NOTA ZIENSWIJZEN EN PLANAAANPASSINGEN

UITBREIDING BEGRAAFPLAATS NIJKERKERVEEN

2023W0050

28 september 2023

Figuur 1. Doorsnede van de nieuwe begraafplaats uit de ontwerp omgevingsvergunning

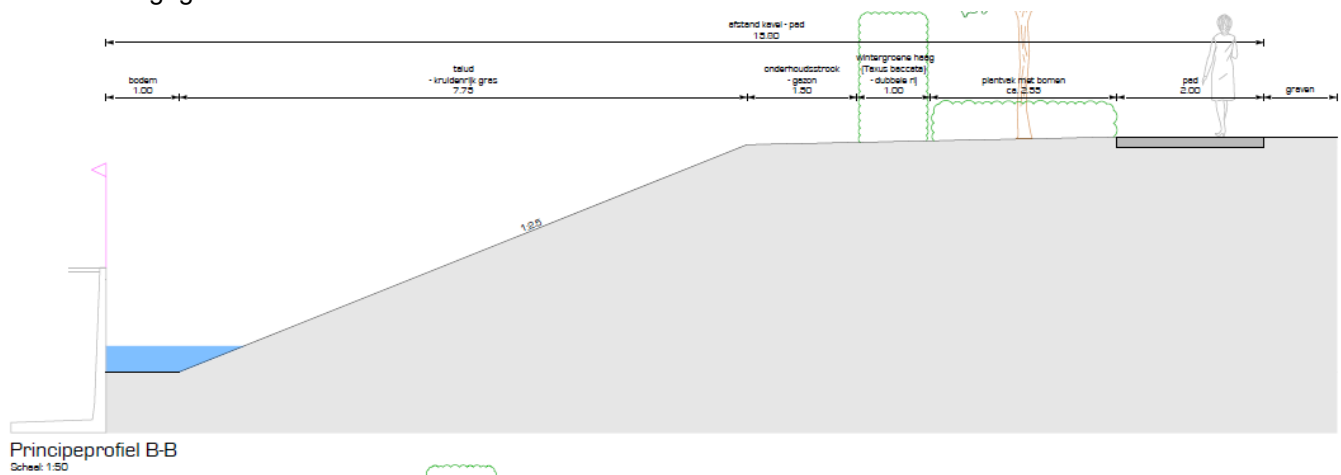
b. Inspreker stelt dat de ontwerp omgevingsvergunning onvoldoende rekening houdt met de daarvoor geldende richtafstanden tussen een begraafplaats en gevoelige objecten, zoals die volgen uit de VNG-brochure 'Bedrijven en Milieuzonering' (10 meter richtafstand) en de Inspectierichtlijn Lijkbezorging (20 tot 30 meter).

Ten eerste, de VNG-brochure 'Bedrijven en Milieuzonering', editie 2009 deelt een begraafplaats in onder sbi-code 66031, nr. 2. Hierbij hoort een milieucategorie 1 met bijbehorende richtafstand van 10 meter tot gevoelige objecten zoals de woning en bijbehorende bestemming 'Wonen' bij de woning van inspreker. Om aan deze richtafstand te voldoen is een watergang met talud en groene haag rondom het gehele terrein onderdeel van het plan. Onderdeel van de omgevingsvergunning is de terreininrichting waarbij rekening is gehouden met deze richtafstand van 10 meter. Uit onderstaande uitsnede van de situatietekening blijkt dat er geen activiteiten die bij de begraafplaats horen plaats zullen vinden binnen de richtafstand van 10 meter ten opzichte van het perceel van inspreker:

Ondanks dat wordt voldaan aan de genoemde richtafstand van 10 meter is naar aanleiding van de zienswijze gezocht naar mogelijkheden om de afstand tussen het perceel van inspreker en de begraafplaats alsnog te vergroten. De doorsnede van de nieuwe situatie is hieronder in figuur 2 weergegeven.

Dit heeft geleid tot een aangepaste situatietekening waarin:

1. het talud minder steil is;
2. er kruidenrijk grasland is toegevoegd op het talud;
3. er geen graven aanwezig zijn tussen het pad en het perceel van inspreker;
4. de afstand tussen de perceelsgrens van inspreker en het pad/graven is vergroot van 13,80 meter tot 15,80 meter.
